BELANGRIJKE VEILIGHEIDSINFORMATIE

Programmer Software Update

Voor Micra™ Transcatheter Pacing Systemen

Medtronic Referentie: FA856

Image 1

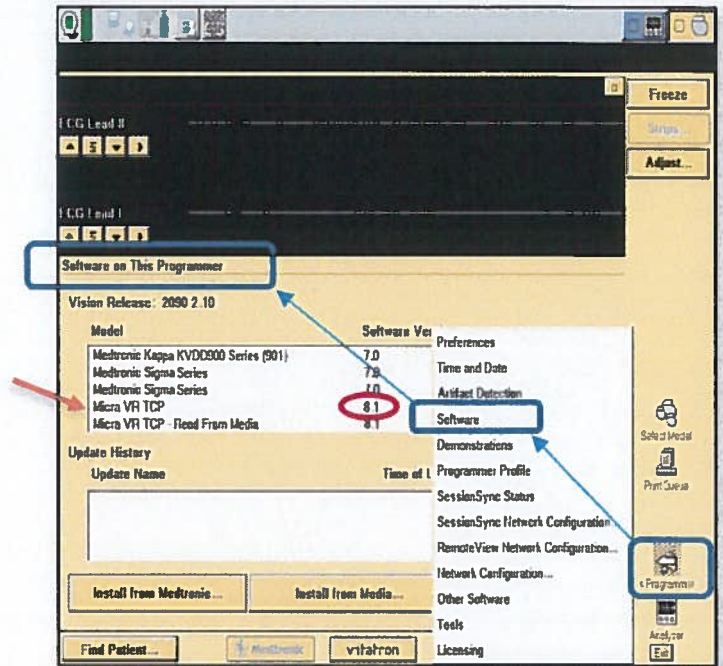
Scherm Software Installatie Geschiedenis Correcte software: Micra VR TCP version 8.1 (of hoger)

Vanuit het Programmer Start scherm, klik op CANCEL om uit het scherm Find Patient te gaan en selecteer het Programmer icoon aan de rechterkant van het programmer scherm:

- Selecteer Software (zie Afbeelding 1)
- Scroll door de lijst van beschikbare Software Models in het bovenste selectie scherm totdat u de Micra ziet.
- Controleer of de Software Micra VR TCP Versie 8.1 is.
